# 志賀原子力発電所2号炉 敷地の地質・地質構造について

敷地内断層の活動性評価  
(コメント回答)

2023年2月9日  
北陸電力株式会社

# [7]K-18の鉱物脈法による評価

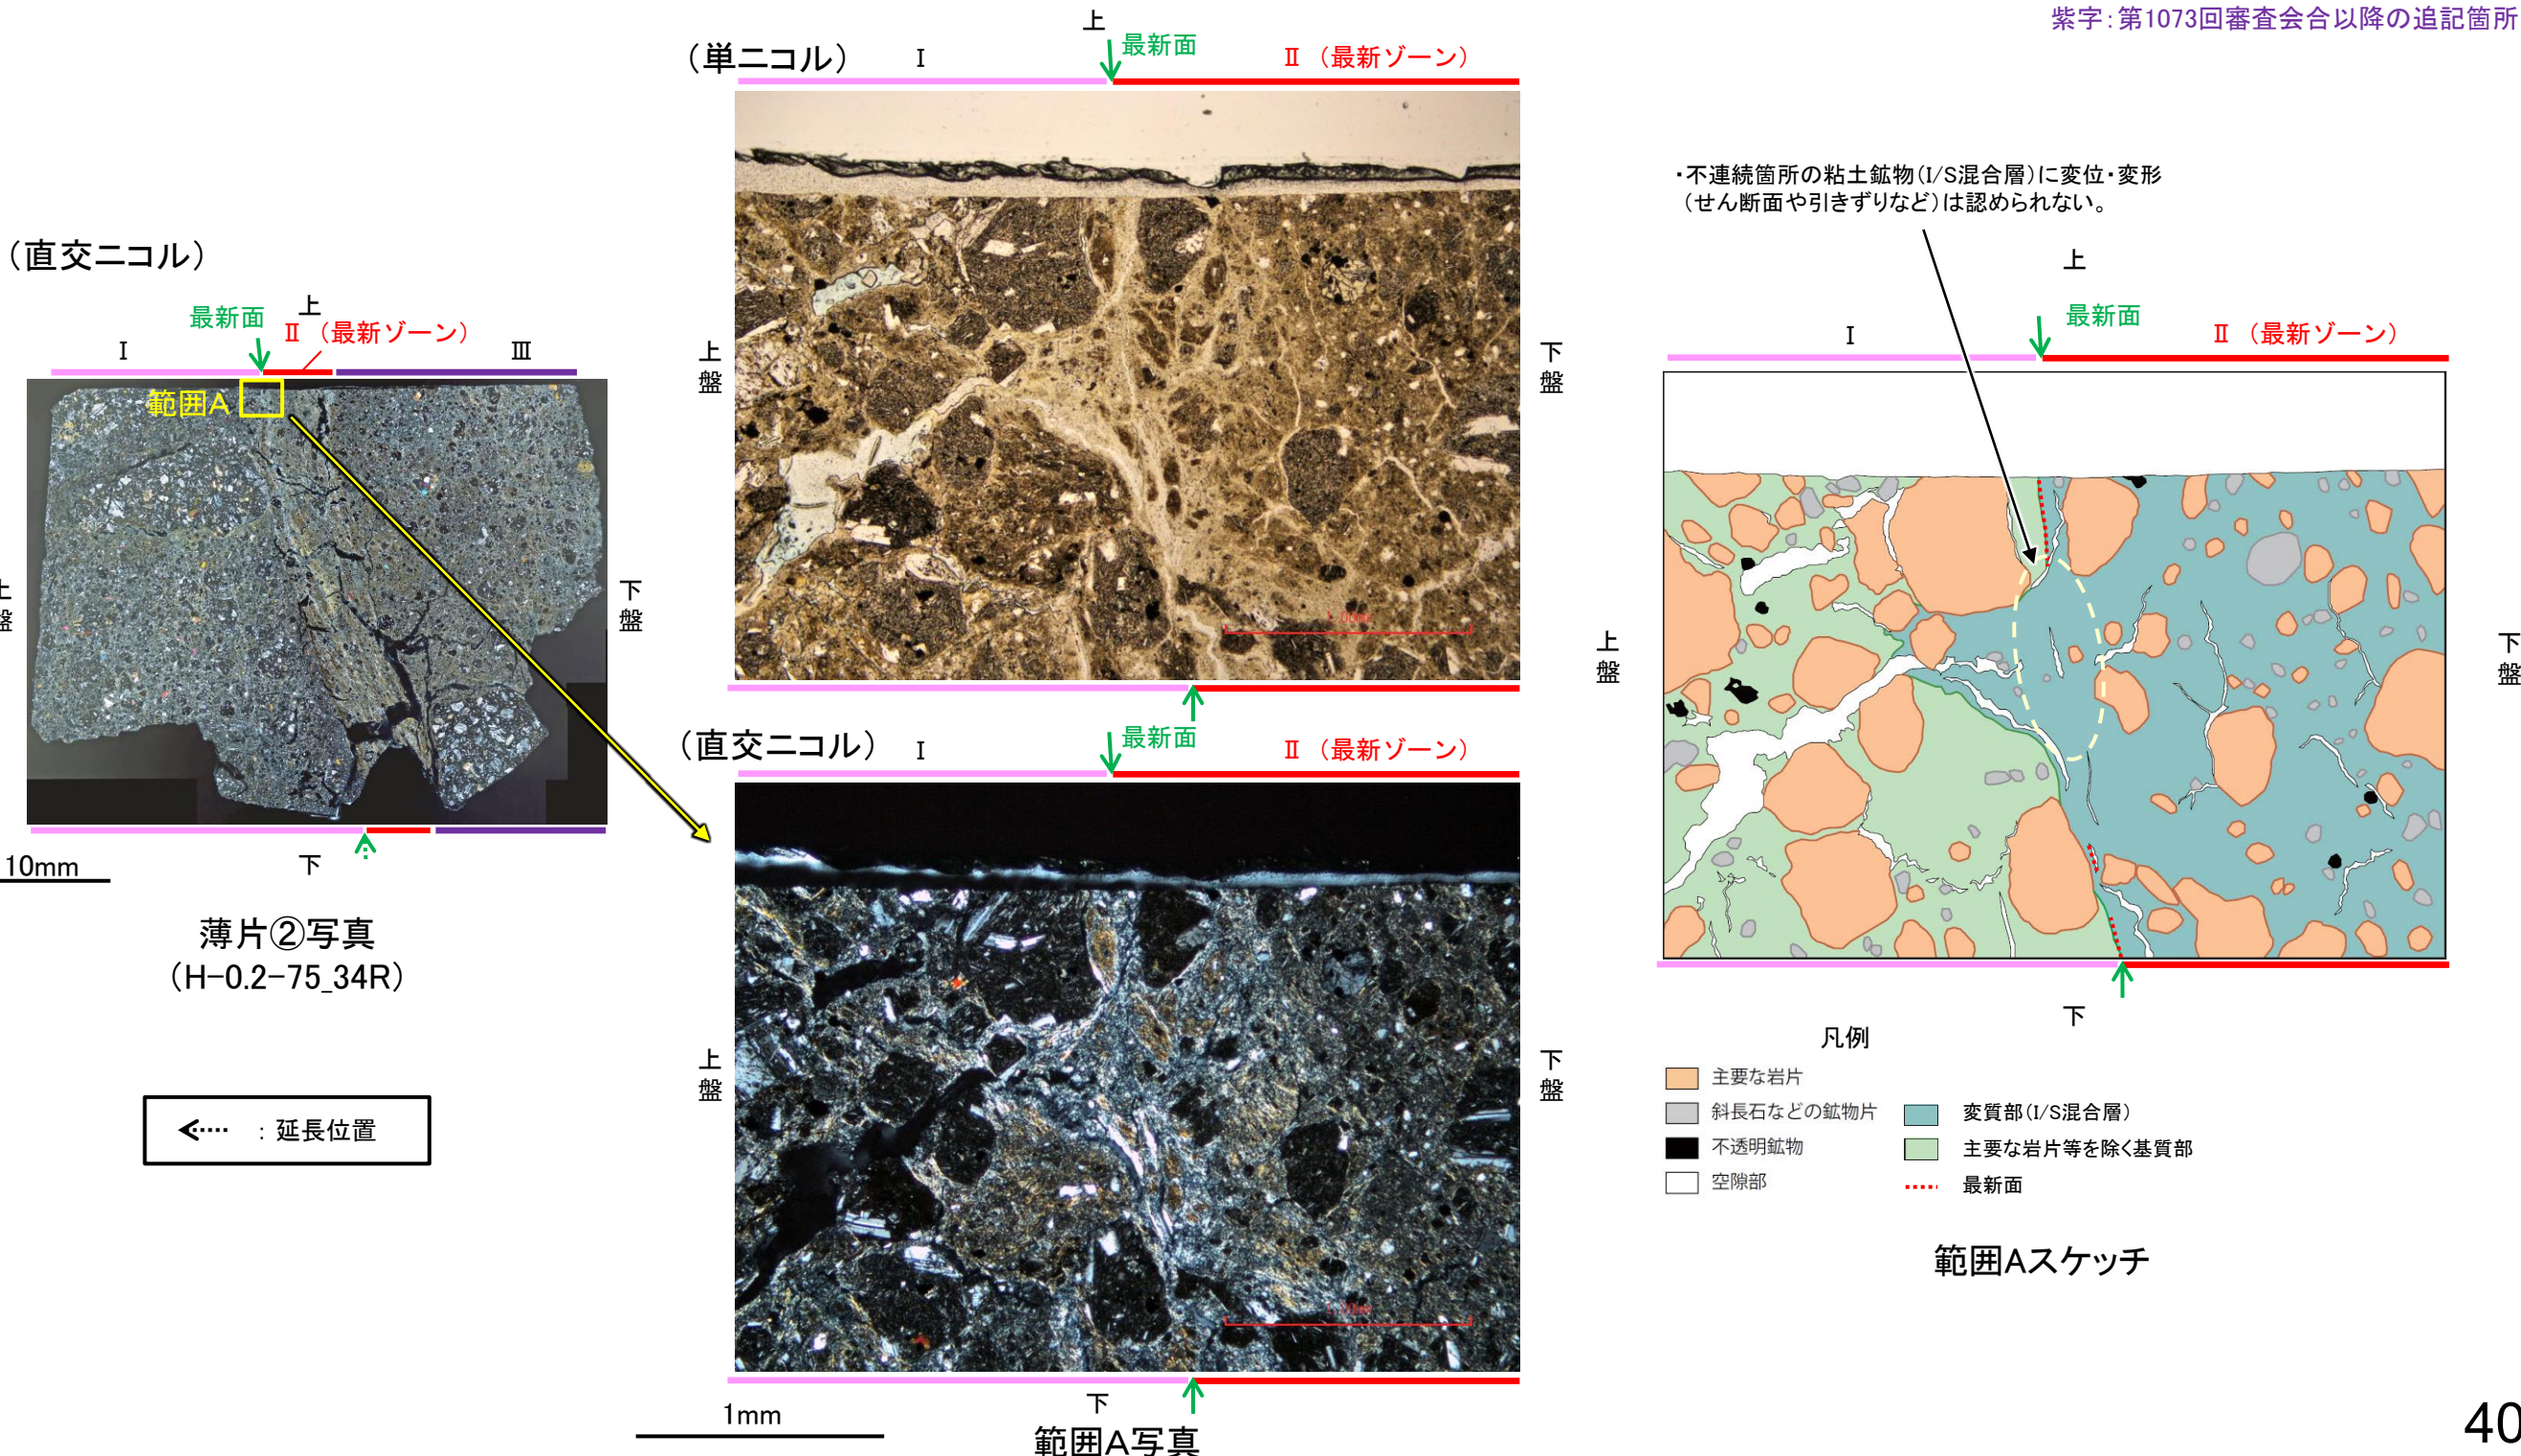
No	コメント	回答概要
135	H-0.2-75孔 薄片②において、最新面の延長位置に認められる割れ目をせき止めるように高角度で横断する鉍物脈について、詳細な観察結果を示すこと。	<ul style="list-style-type: none"><li>・K-18の鉍物脈法に用いた薄片について、活動性が認められないとする根拠をより確実にする目的で、H-0.2-75孔 薄片②の範囲Aにおいて、鉍物脈が確実に最新面を横断しているか確認するため、最新面の延長位置に認められる割れ目や最新面とI/S混合層との関係について詳細に再観察した。</li><li>・割れ目が途切れて不連続になる箇所には、粘土鉍物(I/S混合層)が割れ目や最新面を遮るように高角度で分布し、この粘土鉍物(I/S混合層)に変位・変形は認められない。</li></ul>

○H-0.2-75孔 薄片②の範囲Aにおいて詳細に観察した結果、粘土鉱物(I/S混合層)が最新面を横断して分布し、最新面が不連続になっており、不連続箇所粘土鉱物(I/S混合層)に変位・変形は認められない。

○また、最新面の延長位置に認められる最新面と同じ方向の割れ目は、上部で途切れて不連続になっており、この不連続箇所において、粘土鉱物(I/S混合層)が割れ目や最新面を遮るように高角度で分布し、この粘土鉱物(I/S混合層)に変位・変形は認められない。

○なお、不連続箇所においてI/S混合層生成以降の注入現象の有無を確認した結果、弓状構造や粒子の配列などの注入の痕跡は認められない。

○さらに、薄片作成時等に生じた空隙は、明確に認定できる最新面が不連続になる箇所の粘土鉱物(I/S混合層)の構造に影響を与えていないことから、不連続箇所は薄片作成時等の乱れの影響を受けていないと判断した。

# [8]K-3の鉱物脈法による評価 一概要一

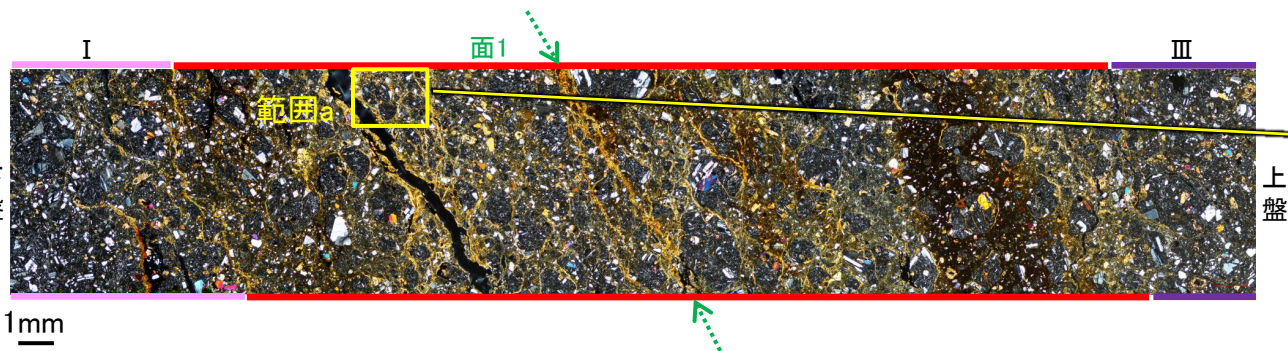
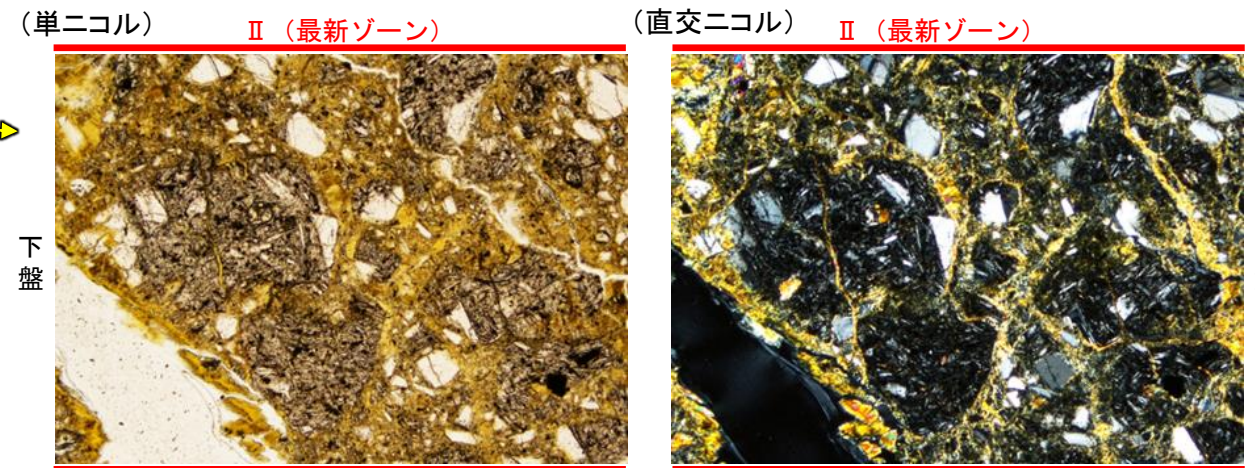
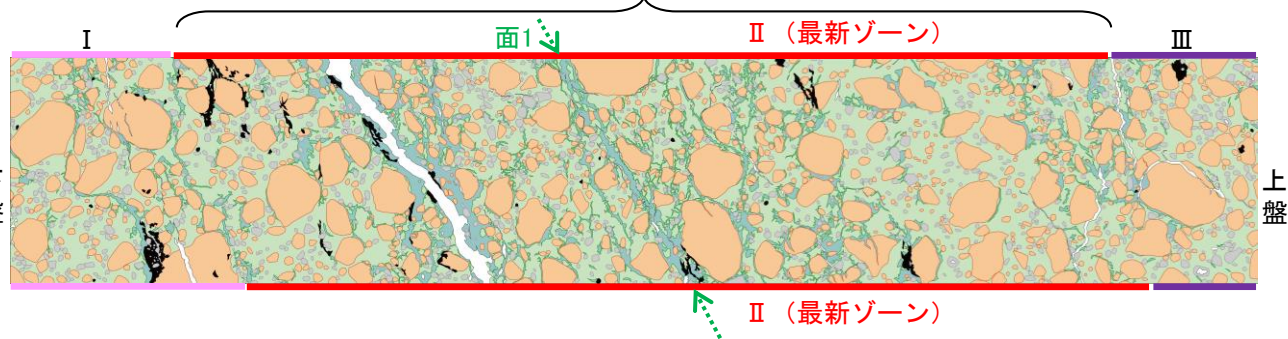
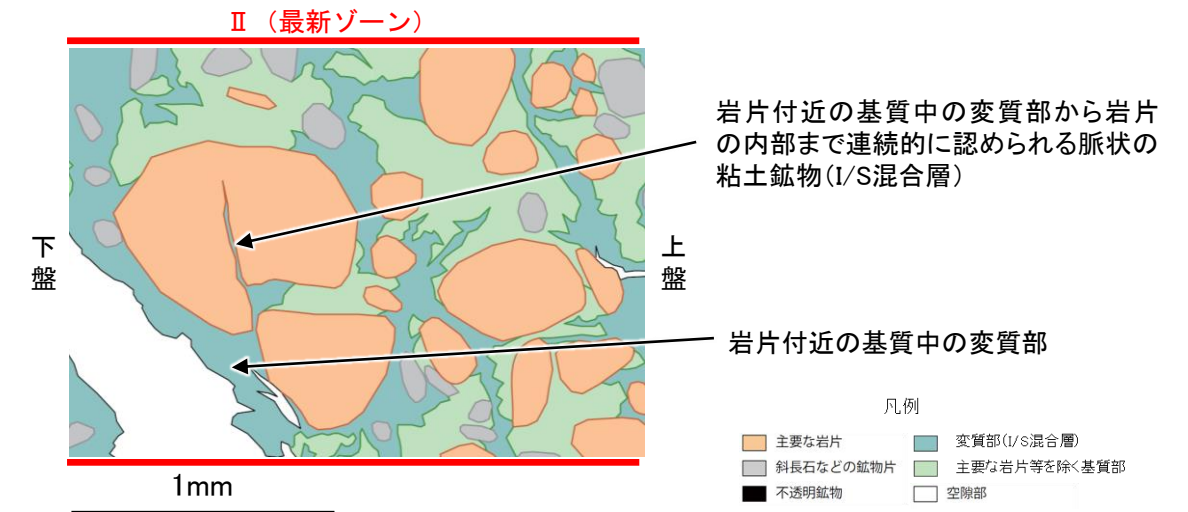
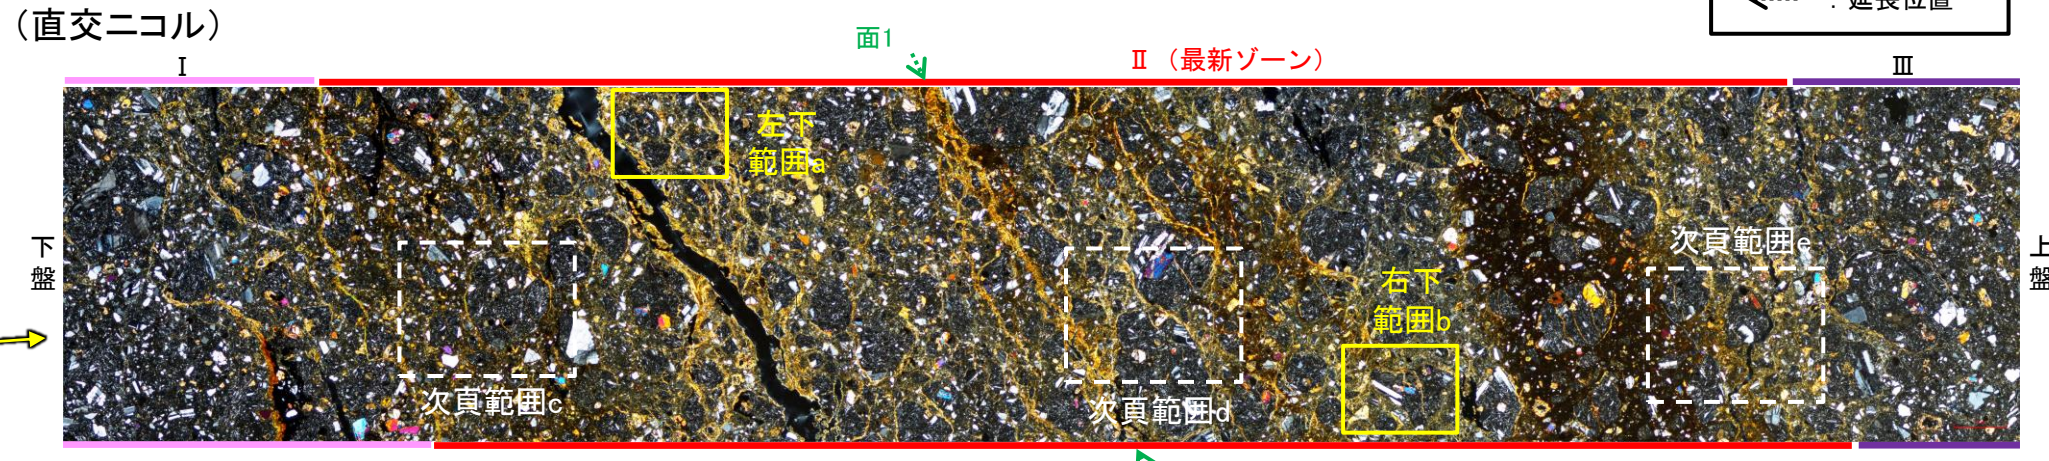
M-2.2孔において、岩片の縁辺から内部まで認められる脈状の粘土鉱物が、マトリクスの中まで連続していることについて、詳細な観察結果を示すこと。

OM-2.2孔の最新ゾーンにおける礫の回転等による変位・変形の有無を確認するために、最新ゾーン中の岩片の周辺を詳細に観察した。

OM-2.2孔の最新ゾーンにおいて、微細な脈状の粘土鉱物(I/S混合層)が、岩片付近の基質中の変質部から岩片の内部まで連続的に分布し、この粘土鉱物(I/S混合層)に礫の回転等による変位・変形は認められない。

・最新ゾーンでは岩片間の基質中に粘土鉱物(I/S混合層)が網目状に分布(スケッチ中の水色)し、その網目状の粘土鉱物(I/S混合層)に変位・変形(せん断面や引きずりなど)は認められない。

・最新ゾーン中の岩片の周辺を詳細に観察した結果、一部の岩片においては微細な脈状の粘土鉱物(I/S混合層)が、岩片付近の基質中の変質部から岩片の内部まで連続的に分布し、この粘土鉱物(I/S混合層)に礫の回転等による変位・変形は認められない。

# 【岩片周辺の粘土鉱物の詳細観察(範囲c, d, e)】

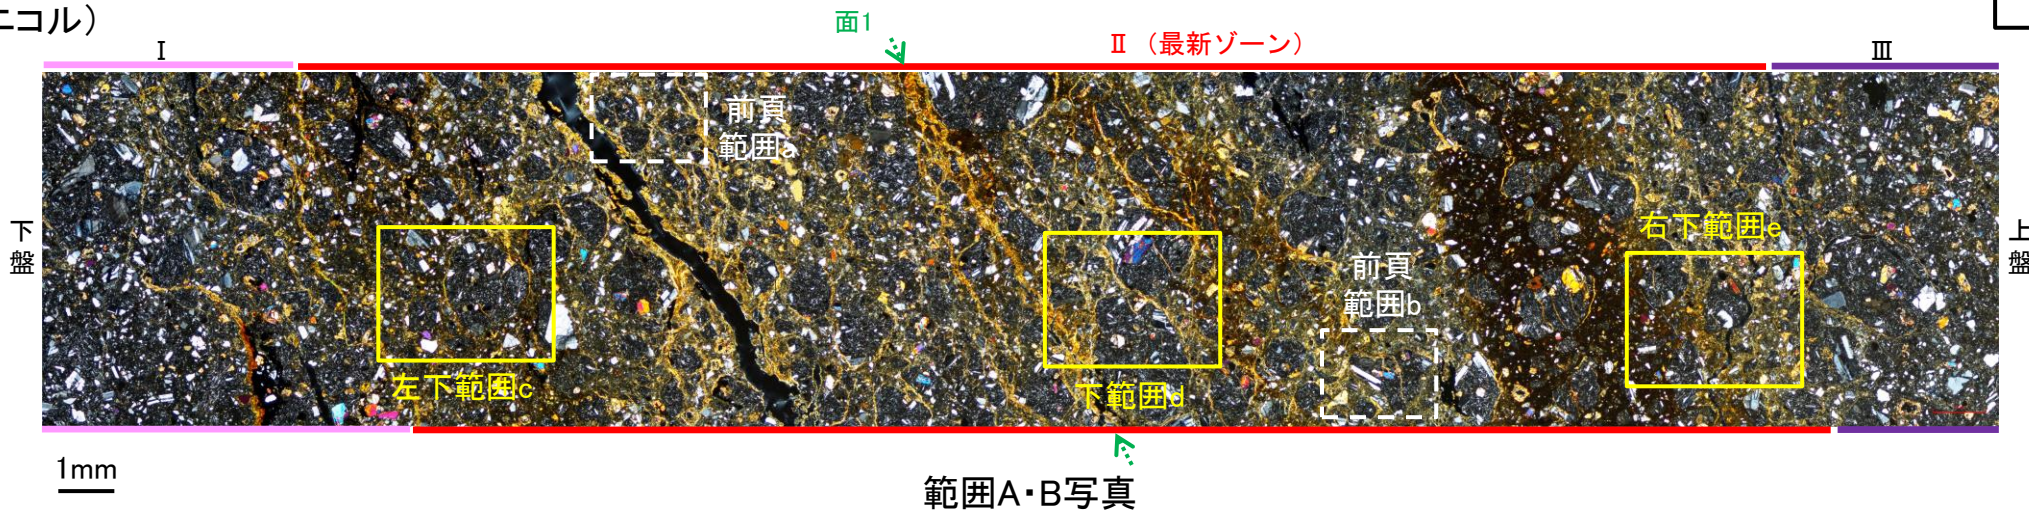
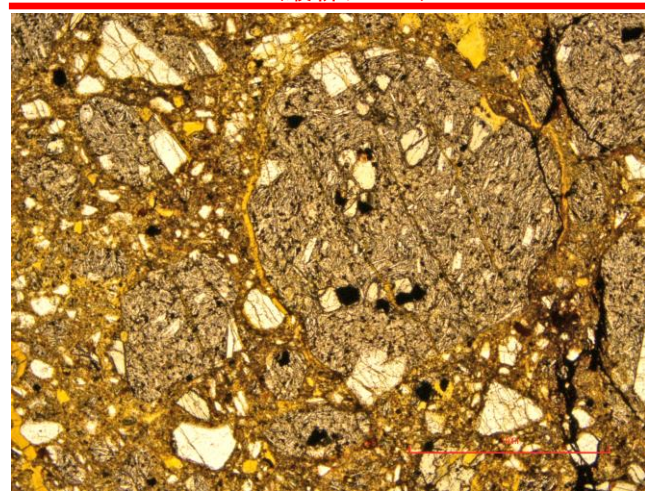
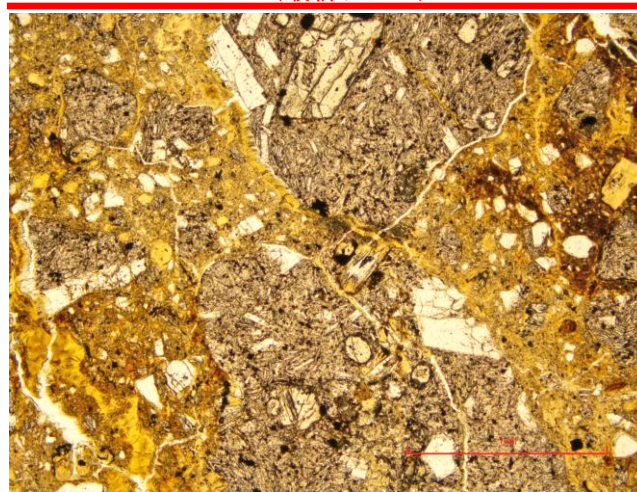
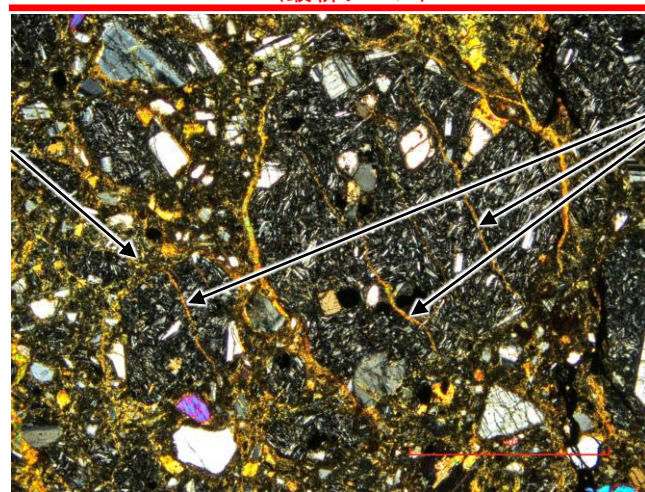
No	コメント	回答概要
136	M-2.2孔において、岩片の縁辺から内部まで認められる脈状の粘土鉱物が、マトリクスの中まで連続していることについて、詳細な観察結果を示すこと。	<ul style="list-style-type: none"><li>・K-3の鉱物脈法に用いた薄片について、活動性が認められないとする根拠をより確実にする目的で、基質中の変質部が岩片の内部まで連続する箇所に着目し、詳細に再観察した。</li><li>・M-2.2孔の最新ゾーンにおいて、微細な脈状の粘土鉱物(I/S混合層)が、岩片付近の基質中の変質部から岩片の内部まで連続的に分布し、この粘土鉱物(I/S混合層)に礫の回転等による変位・変形は認められない。</li></ul>

・最新ゾーン中の岩片の周辺を詳細に観察した結果、一部の岩片においては微細な脈状の粘土鉱物(I/S混合層)が、岩片付近の基質中の変質部から岩片の内部まで連続的に分布し、この粘土鉱物(I/S混合層)に礫の回転等による変位・変形は認められない。
